CONCURSO NACIONAL  
“ANTEPROYECTO DE VIVIENDA SUSTENTABLE DE INTERÉS SOCIAL”

2da RONDA DE CONSULTAS

IX.II.1.c)

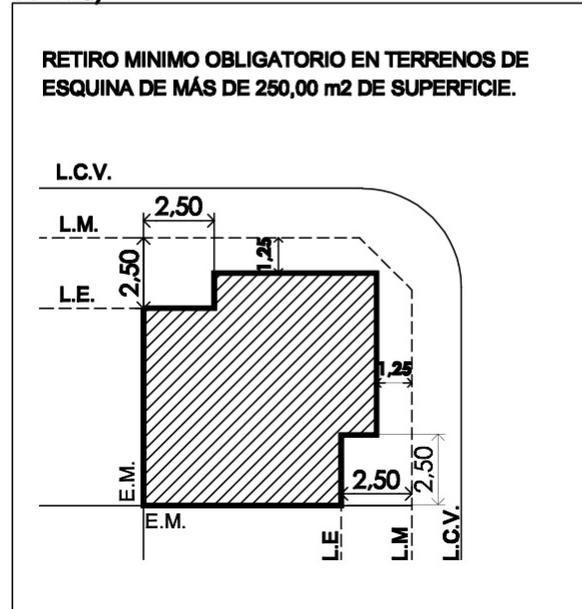
- El punto IX.II.1. c) del Código de Edificación dice:

"En inmuebles de 250,00 m<sup>2</sup> de superficie en adelante (Entre medianeras) se deberá dejar un retiro mínimo de 2,50 metros, pudiéndose avanzar hasta la línea municipal sobre el 33% del frente del mismo; si el inmueble se localiza en esquina será de aplicación lo especificado en el gráfico del presente inciso. El avance sobre el 33 % del frente, invalida otros tipos de avances sobre la superficie destinada a retiro"

Si bien el punto IX.II.1. d) (y su correspondiente gráfico) no mencionan la posibilidad de avanzar con la construcción hasta línea municipal se entiende que lo especificado en el punto C incluye a lotes en esquina.

¿Ese 33% se podrá ocupar por cualquiera de los dos frentes? ¿Ambos? El cálculo correcto de ocupación sería 10m x 33% y 25m x 33% o se deberá restar la ochava?

En terrenos entre medianeras corresponde dejar un retiro mínimo de 2,50 metros, pudiéndose avanzar hasta la línea municipal sobre el 33% del frente del mismo.

Cálculo: 10m x 33%

En terrenos en esquina: En inmuebles de 250,00 m<sup>2</sup> de superficie en adelante (En esquina) se deberá ajustar a lo establecido en el gráfico correspondiente - ANEXO GRÁFICO.
